BOLETIM TÉCNICO DPAT 2009/034 – TRATORES AGRALE

ASSUNTO: CJ EIXO CARDAN COM CRUZETAS / PROTEÇÃO DO CARDAN / CHAPA PROTEÇÃO / LUVA DE ARRASTE / CJ BATENTE EIXO DIANTEIRO

Informamos modificações nos sistemas de direção, sistema de transmissão, sistema hidráulico e montagem do Eixo Dianteiro dos **Tratores Agrale modelo BX 6.180 S/K45 e com K45**, visando a substituição do Cj Eixo Cardan reto pelo Cj Eixo Cardan com cruzetas, conforme aplicação, relação de peças e fotos abaixo:

8013.109.051.00.8
Cj eixo cardan (c/ cruzetas)

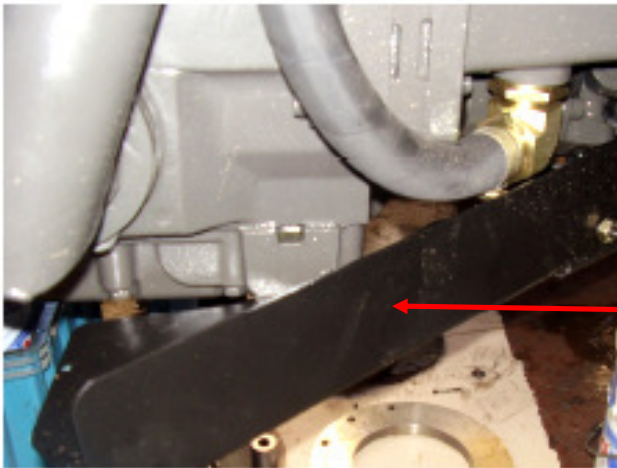
SISTEMA DE DIREÇÃO		
8013.109.055.00.9	Bucha guia	04 peças
8013.109.054.00.2	Distanciador	04 peças
4101.038.113.03.3	Pf sex I M20x80 12.9 fosf	08 peças
SISTEMA DA TRANSMISSÃO		
8013.109.051.00.8	Cj eixo cardan (c/ cruzetas)	01 peça
8013.109.053.00.4	Luva de arraste	01 peça
4101.057.125.02.5	Pf sex I 7/16"x1.1/4"	04 peças
4102.018.036.02.0	Porca sex 7/16"	04 peças
8013.109.052.00.6	Proteção do cardan	01 peça

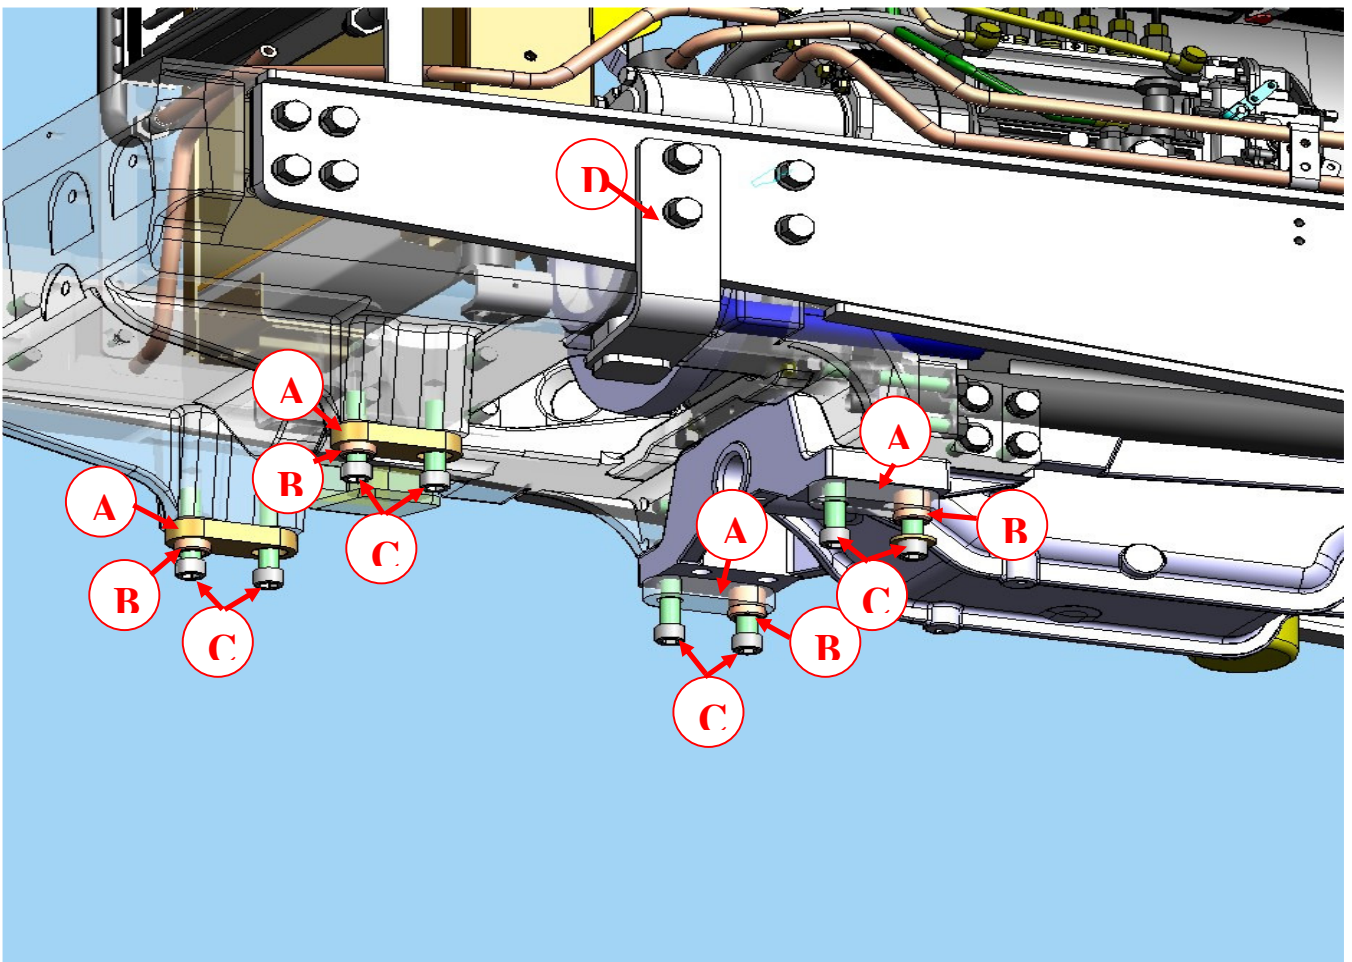
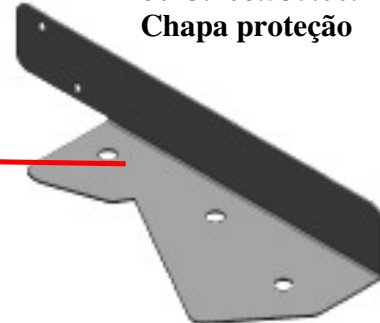
PEÇAS NOVAS (ITENS ACRESCENTADOS):

- A** – 8013.109.054.00.2 Distanciador.....(04 peças)
- B** – 8013.109.055.00.9 Bucha guia(04 peças)
- C** – 4101.038.113.03.3 Pf sex I M20x80(08 peças)
- D** – 8013.103.206.00.4 Cj batente do eixo dianteiro(02 peças)
